福島第一原子力発電所 特定原子力施設に係る実施計画 変更認可申請書

「福島第一原子力発電所 特定原子力施設に係る実施計画」及び「福島第一原子力発電所 特定原子力施設に係る実施計画 別冊集」について、下記の箇所を別添の通りとする。

「福島第一原子力発電所 特定原子力施設に係る実施計画」
中低濃度タンク（G 6 エリア）の設置に伴い，下記の通り変更を行う。

図-1 第二モバイル型ストロンチウム除去装置配置図

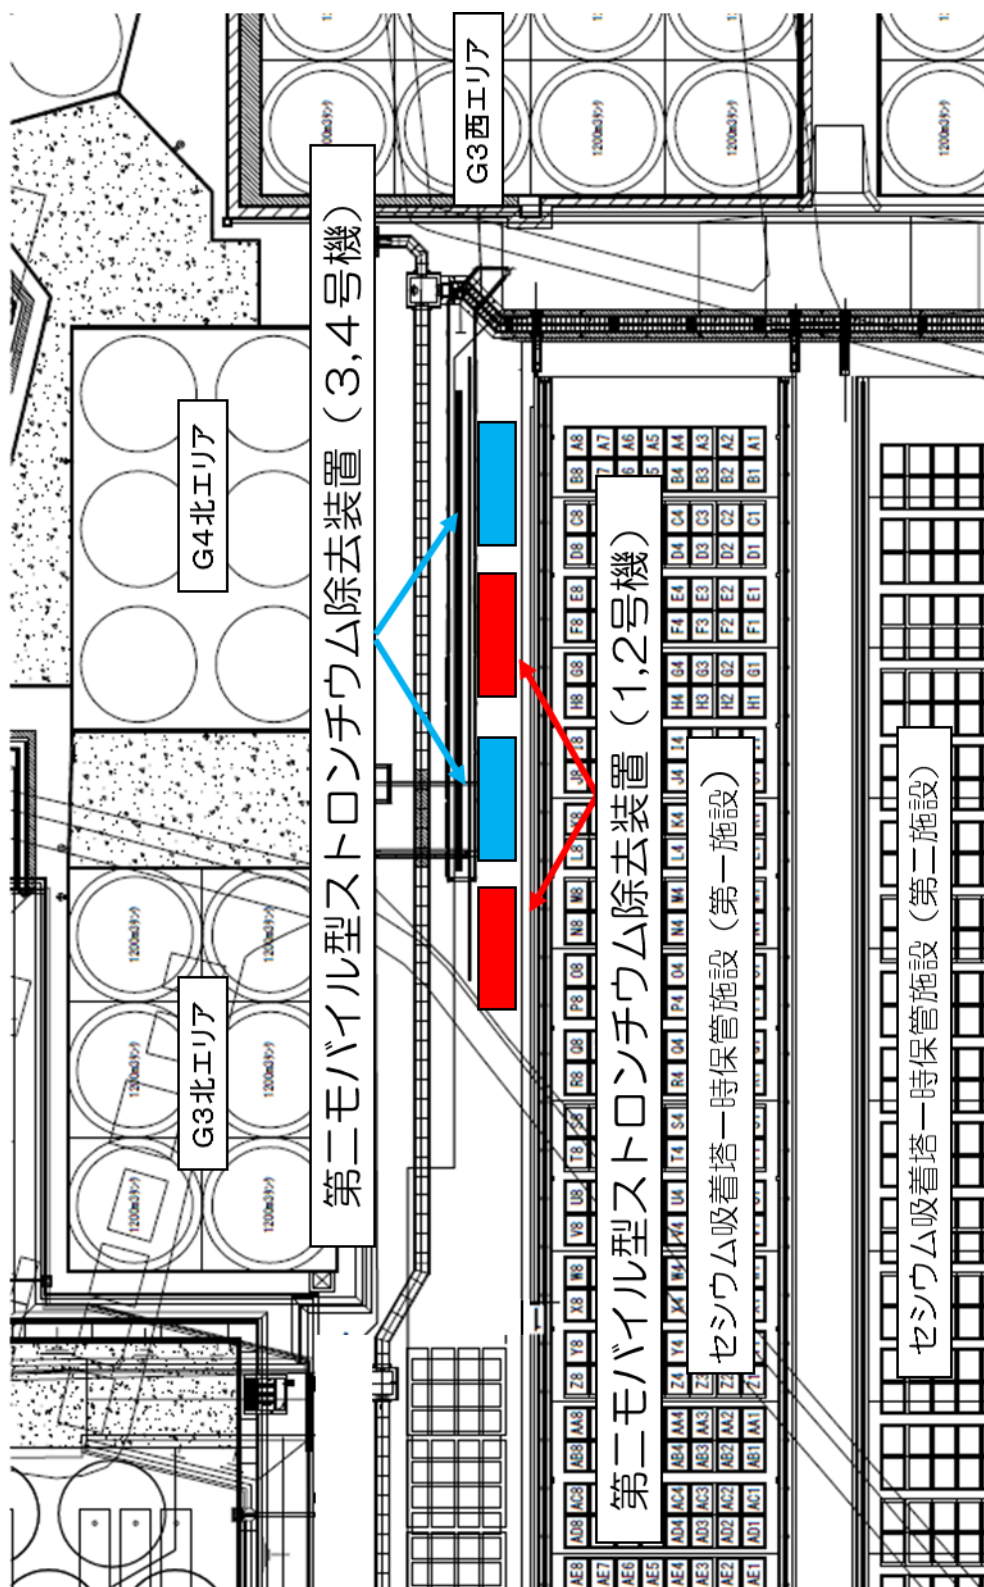
- ・中低濃度タンク（G 6 エリア）設置に伴い干渉する装置の移設による配置図
